710 - INSP
 ISO/IEC 17020
 Origineel verslag

Verkoop [Afd 8.4.2]

Verslagnummer: 22/27022024/32253/1/1

Lotsestraat 50, 1650, Beersel (België)

Elektrisch bord

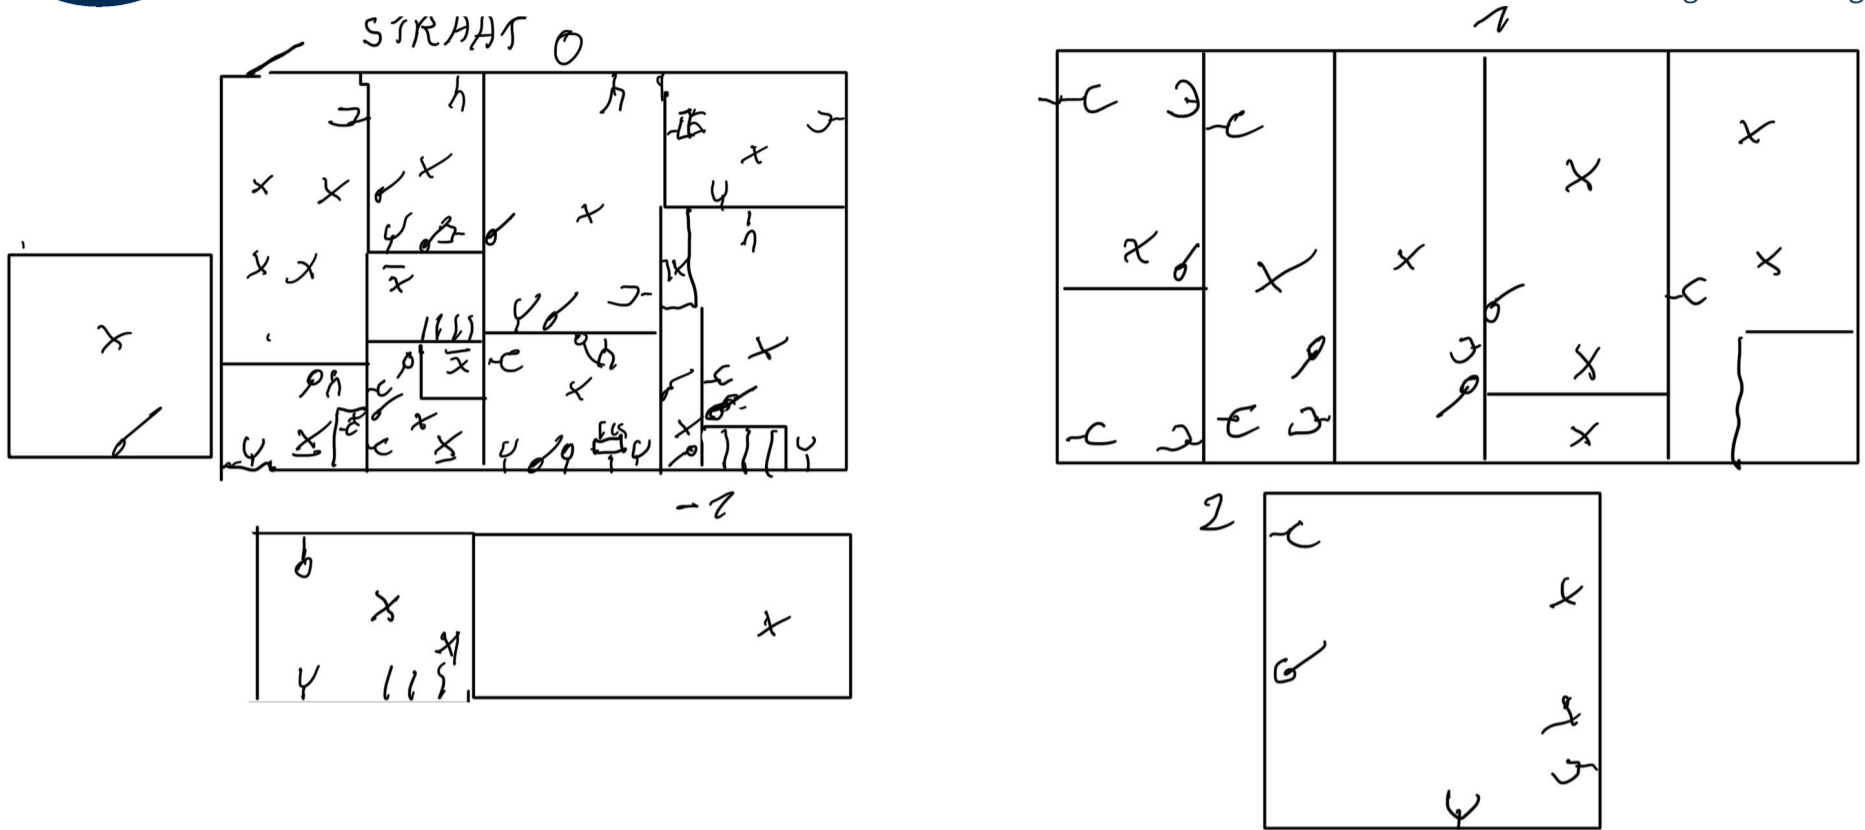
- Het verdeelbord is niet conform. - oAfd 5.3.5.1 ; oAfd 4.2.2.1.b
- het eendraadsschema en situatieplan zijn niet aanwezig. - oAfd 3.1.2.1
- De beschermingsgraad van de ruimte moet ten minste IPXX-D zijn voor ruimtes publiek toegankelijk en IPXX-B voor gewone ruimtes. - oAfd 4.2.2.3

- Het verwijderen en/of openen van het beschermd volume is zonder meer mogelijk. Het is nodig hiervoor een of een gereedschap te gebruiken. - oAfd 4.2.2.3 ; oAfd 4.2.2.1.b

- Er is geen differentieelstroombeschermingsinrichting geplaatst aan het begin van de installatie. - oAfd 4.2.4.3.b; oAfd 5.3.5.3
- De penautomaten/zekeringen zijn niet van hetzelfde type.

- De houders van de penautomaten zijn niet uitgerust met een kaliberstuk. - oAfd 5.3.5.5.a
- De vermeldingen tegen overstromen op de beschermingstoestellen zijn niet zichtbaar. - oAfd 5.3.5.5; Afd 8.2.1
